改訂履歴

訂正および改訂 一覧

製本印刷に乱れと訂正がありましたことを深くお詫び申し上げます。

第二版 3章-30

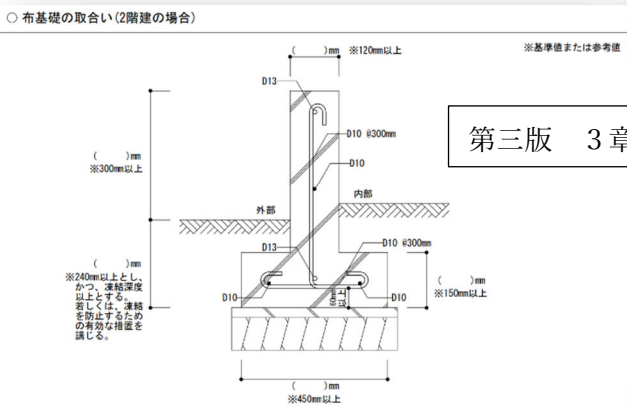
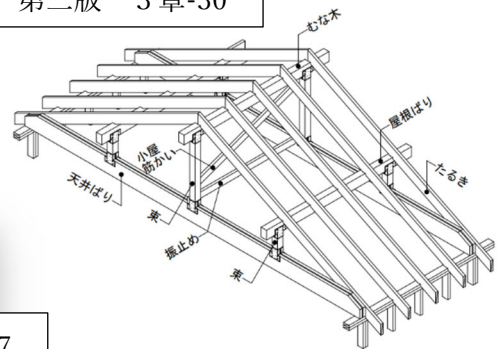
1. 3章-30 束建て方式、屋根ばり方式の構造作図例の変更
2. 3章-44 下から2行目 1倍の**構造用合板**→せっこうボード(ver.3.2)
3. 3章-53 誤記:準耐力壁等の存在壁量が地震力による必要壁量の $1/2$ →~~以下~~→未満 (ver.3.1)
4. 3章-57 布基礎の取合い (2階建の場合) 構造作図例、鉄筋フック付きに変更
5. 3章-95 平成13年国土交通省告示第1540号 令和7年改正に差替え

25. <訂正箇所> 3章-65 配慮：床開口補強の考え方 断面図

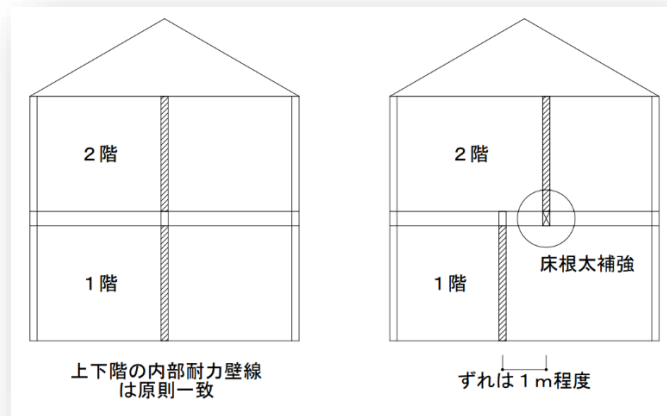
(誤) 図と文字の重なり。

(正)
